Antrag

Drucksachen-Nr.: 19/0263

Änderungsantrag zu TOP 6 „Integriertes Handlungskonzept „Sankt Augustin-Zentrum,“; Vorstellung der Planung für das Teilprojekt 1 „Südstraße“, (Zentrumsausschuss 04.07.2019)

Variante Radweg

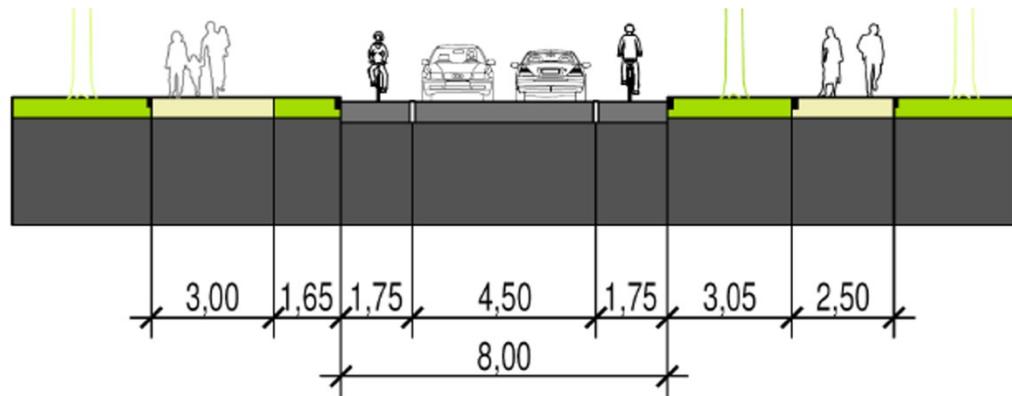
Der Zentrumsausschuss des Rates der Stadt Sankt Augustin empfiehlt dem Rat der Stadt Sankt Augustin, die Planung zur Umgestaltung der Südstraße (Teilprojekt 1) auf der Grundlage des Verwaltungsvorschlages Variante 1 (ohne Beleuchtungs-Mittelstreifen) mit baulich vom übrigen Verkehr getrennten Radwegen pro Fahrtrichtung unter Verzicht auf die Anlage des nördlichen Grünstreifens als Vorzugsvariante weiterzuführen und einen Förderantrag für das Programmjahr 2020 zu stellen.

Mit der grundlegenden Umgestaltung der Südstraße ergibt sich die Chance, den sich bietenden Gesamtquerschnitt des Verkehrsraums neu zu strukturieren. Damit bietet sich auch die Möglichkeit, im Verlauf der Südstraße mit der Anlage von baulich von dem übrigen Verkehr getrennten Radwegen in beide Richtungen die sichere Verkehrsführung von Radfahrerinnen und Radfahren umzusetzen.

Daher schlagen wir folgende Aufteilung des zur Verfügung stehenden Verkehrsraums von Nord nach Süd vor (siehe auch beigefügte Grafik):

- Fußweg auf 2,50 m Breite
- Einrichtung-Radweg auf 2,10 m Breite (bauliche Trennung von Fahrbahn)
- Abstandstreifen auf 0,50 m Breite
- Fahrbahn für Autoverkehr in beide Richtungen auf 5,50 m Breite
- Abstandstreifen auf 0,50 m Breite
- Einrichtung-Radweg auf 2,10 m Breite (bauliche Trennung von Fahrbahn)
- Grünstreifen mit Baumbestand auf 2,50 m Breite
- Fußweg auf 2,50 m Breite
